改善箇所説明図

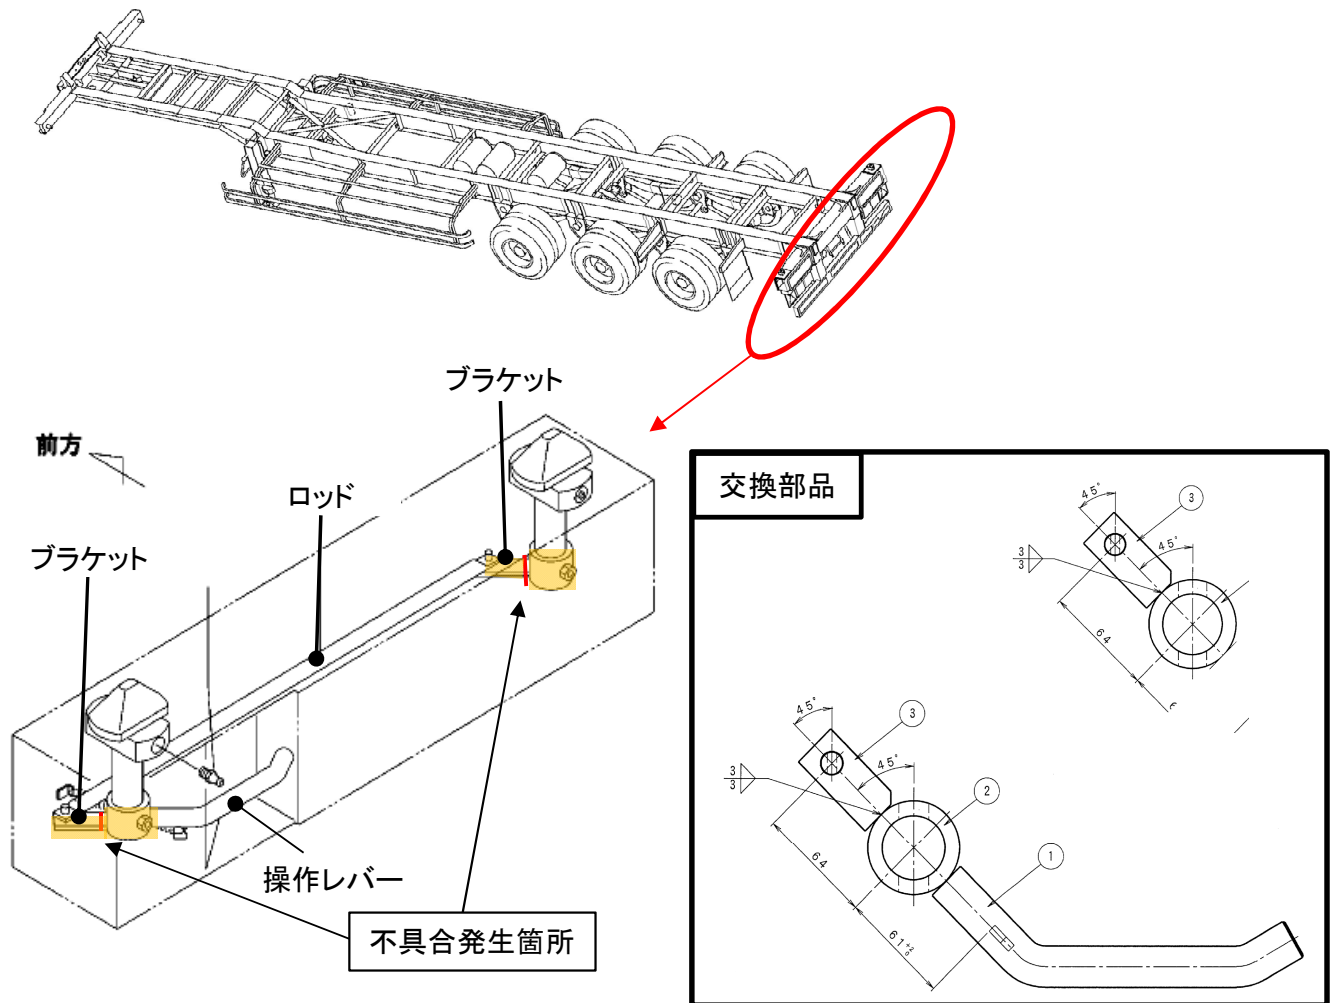
コンテナセミトレーラの緊締装置において、左右のツイストロックを連結するロッドを接続するブラケットの溶接が不適切なため、走行時の振動または、操作レバーの操作時に溶接部が破断するものがある。そのため、コンテナの固定および解除ができなくなるおそれがある。

全車両、ブラケットを良品と交換する。

交換した部品に黄色の丸型シールを貼付する。
